**"Lokalplan Carlsberg II" med tilhørende tillæg til  
kommuneplan 2005, Vurdering af Virkninger på Miljøet samt  
Miljøvurdering**

**Forslag til justeret placeringer af 3 højhuse på baggrund af den supplerende høring**

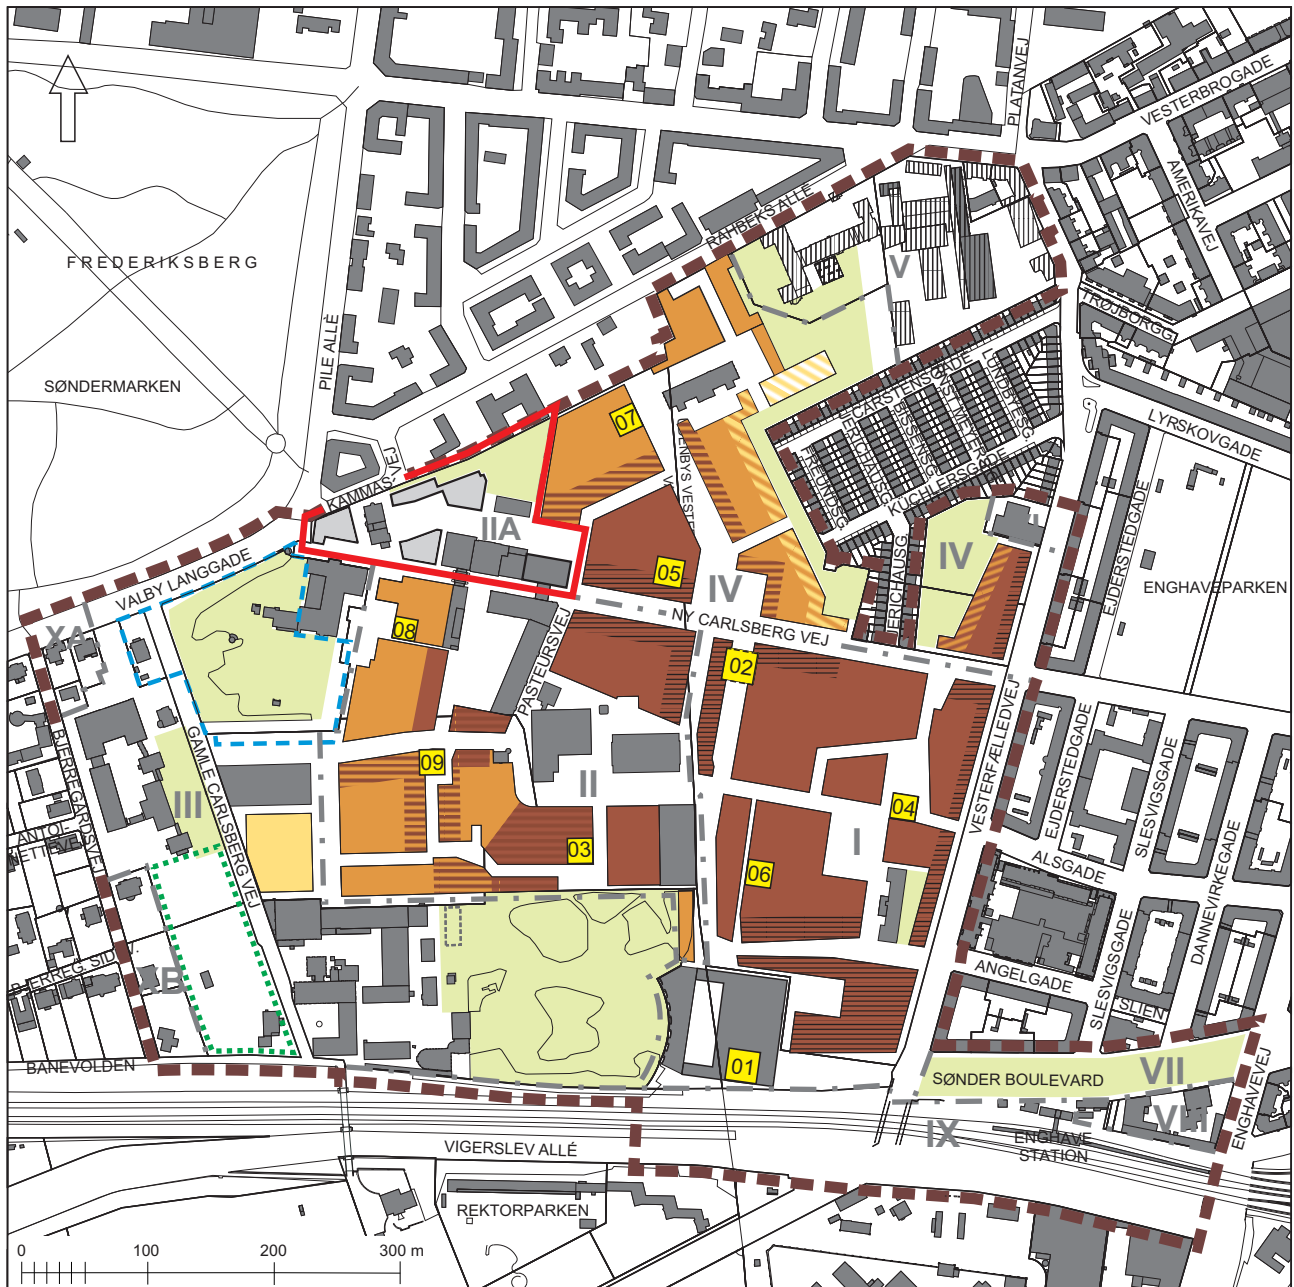
Efter beslutningen i BR om at tilbagesende sagen til fornyet behandling i Teknik- og Miljøudvalget har Carlsberg Ejendomme og forvaltningen undersøgt muligheden for konkrete placeringer af de tre højhuse, der ønskes flyttet for at friholde sigtelinien fra toppen af Norske Allé i Søndermarken med henblik på at imødekomme indsigelser fra Slots- og Ejendomsstyrelsen samt Frederiksberg Kommune. Det har samtidig været en forudsætning, at de ændrede placeringer ikke indebærer negative ændringer for naboområderne i øvrigt.

- *Højhus 03 placeres ca. 50 meter længere mod sydvest, end fremlagt ved den supplerende høring.*
- *Højhus 06 placeres ca. 40 meter længere mod nord, end fremlagt ved den supplerende høring.*
- *Højhus 08 trækkes ca. 30 meter væk fra Ny Carlsberg Vej mod sydøst.*
- *Placeringen af højhusene 03, 06 og 08 på lokalplantegning 5A revideres jf. nedenfor.*

Med de foreslåede justeringer af højhus 03, 06 og 08 friholdes sigtelinjen fra Norske Allé for højhuse og der ses en "åben himmel" over Carlsberg.
